リコール情報：Z900RS

(2018年12月6日届出)

リコール届出番号	4396	リコール開始日	平成30年12月6日
不具合の部位(部品名)	制動装置(リヤブレーキホース、リヤホイール回転センサ)		
基準不適合状態にあると認める構造、装置又は性能の状況及びその原因	リヤブレーキホース及びリヤホイール回転センサリード線の配策作業指示が不適切なため、リヤブレーキホース及びリヤホイール回転センサリード線がリヤタイヤと接触することがある。そのため、そのままの状態で使用を続けると、リヤブレーキホース及びリヤホイール回転センサリード線が損傷し、最悪の場合、ブレーキ液が漏れて制動力が低下するおそれがある、または、速度計が正しく表示されず、ABSインジケータライトが点灯するとともに、ABSが作動しなくなるおそれがある。		
改善措置の内容	全車両、リヤブレーキホース及びリヤホイール回転センサリード線の配策を点検し、配策が誤っている場合は、正しく配策する。なお、リヤブレーキホース、または、リヤホイール回転センサリード線が損傷している場合は、それぞれ新品に交換する。		
発見の動機	海外販売会社からの報告による。		
自動車使用者及び自動車分解整備事業者に周知させるための措置	<ul style="list-style-type: none"> ・ 使用者:ダイレクトメールで通知する。 ・ 自動車分解整備事業者:日整連発行の機関誌に掲載する。

改善箇所説明図 Z900RS

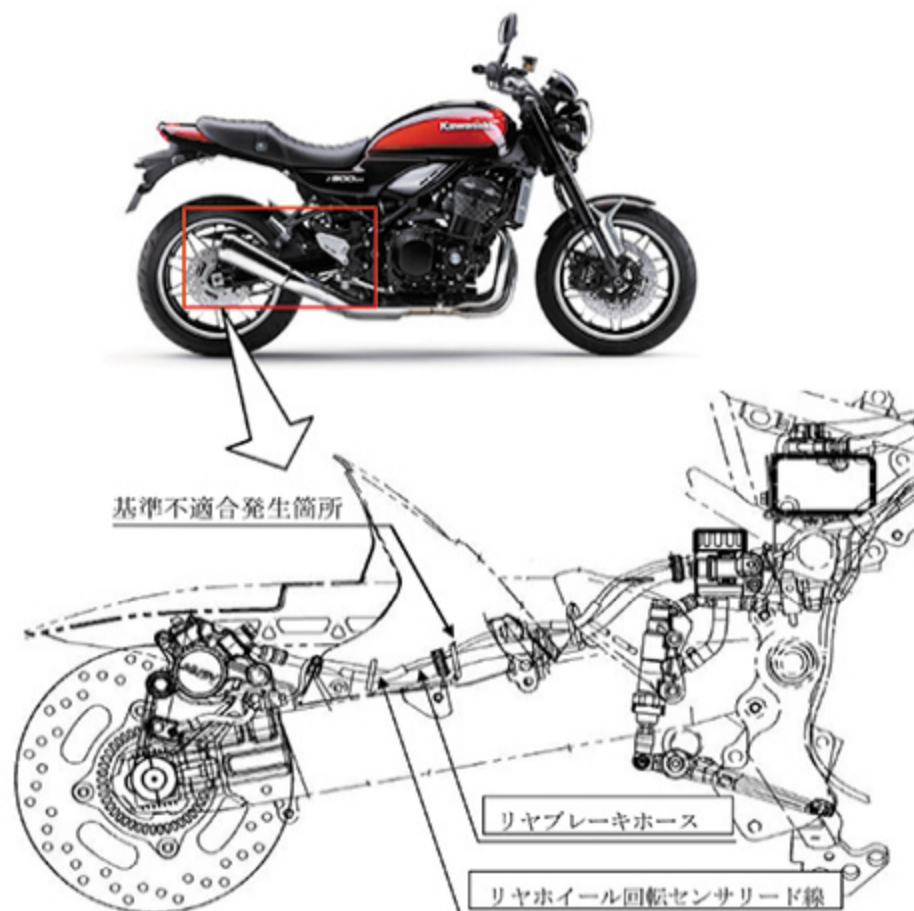
リヤブレーキホース及びリヤホイール回転センサリード線の配策作業指示が不適切なため、リヤブレーキホース及びリヤホイール回転センサリード線がリヤタイヤと接触することがある。そのため、そのままの状態で使用を続けると、リヤブレーキホース及びリヤホイール回転センサリード線が損傷し、最悪の場合、ブレーキ液が漏れて制動力が低下するおそれがある、または、速度計が正しく表示されず、ABSインジケータライトが点灯するとともに、ABSが作動しなくなるおそれがある。

全車両、リヤブレーキホース及びリヤホイール回転センサリード線の配策を点検し、配策が誤っている場合は、正しく配策する。なお、リヤブレーキホース、または、リヤホイール回転センサリード線が損傷している場合は、それぞれ新品に交換する。
